Naléhavé bezpečnostní oznámení pro terén

Aktualizace firmwaru panelu detektoru zobrazovacího systému

O-arm™ O2

Referenční číslo Medtronic: FA1542

Obrázek 1. Příklad obrazových artefaktů ASIC. (a) 2D sken s obdélníkovým artefaktem (b) 3D sken s prstencovým artefaktem

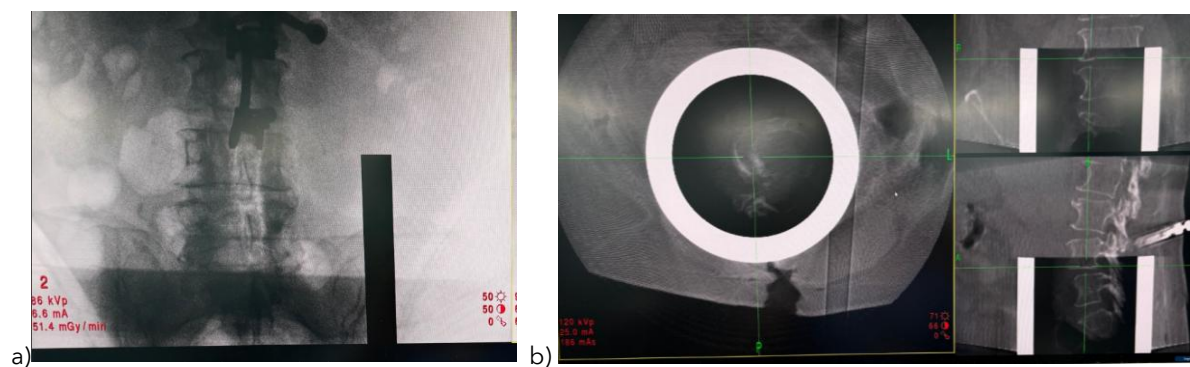
Společnost Medtronic identifikovala možnost vzniku obrazových artefaktů způsobených anomálií ve firmwaru panelu detektoru zobrazovacího systému O-arm O2.

Problém se projevuje jako artefakt na 2D i 3D snímcích a lze jej vyřešit vypnutím a restartováním systému. Pokud je artefakt přítomen na 2D snímku a uživatel přistoupí k 3D skenování bez restartování systému, artefakt bude přetrvávat na 3D snímcích, jak zobrazuje obrázek 1 níže.

Účelem tohoto dopisu je oznámit vám, že společnost Medtronic implementuje aktualizaci firmwaru panelu detektoru sériových čísel zobrazovacího systému O-arm™ O2 (O2) uvedených v Příloze A tohoto oznámení. Před servisní návštěvou společnosti Medtronic za účelem aktualizace firmwaru můžete pokračovat v používání systému. Problém je občasný a nemusí se vyskytovat, pokud se však vyskytne, lze jej vyřešit vypnutím a restartováním systému.
